**Gemeente Rotterdam**

Onderwerp: Waterhuishouding Provenierswijk

Datum: 17 juli 2014

**Beantwoording vragen Werkgroep CS van de Bewonersvereniging  
Provenierswijk over het rapport Waterhuishouding Provenierswijk: Historie en  
effectenstudie (3 februari 2014)**

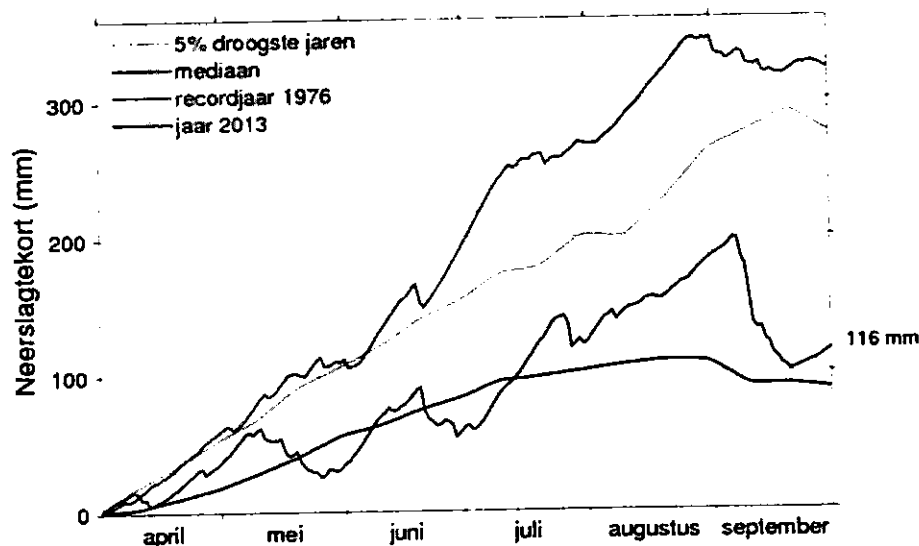
Maandag 2 september 2013 zijn om 13.00 uur vijf personen verenigd op het terrein van Proveniersplein 3. Twee leden van de werkgroep Centraal Station, een bestuurslid van de Bewonersvereniging Provenierswijk, een waterdeskundige van de dienst Stadsontwikkeling en de bewoner zelf.

De waterdeskundige constateert dat het grondwaterpeil inderdaad veel lager is dan op grond van het warme zomerweer verwacht mag worden en dat het Q-park verkeerd is aangelegd, en een waterdoorlaatbaar oppervlak had moeten hebben.

*Opmerking: voorgaande geeft een verkeerd beeld van wat op die maandag werkelijk is besproken. Door de waterdeskundige is geen uitspraak gedaan over de herinrichting van het Q-park. Wel is gezegd dat het een droge zomer was zodat overal in de stad sprake was van een lage grondwaterstand. Uit metingen van het KNMI volgt dat het neerslagtekort in de zomer van 2013 groter was dan gemiddeld.*
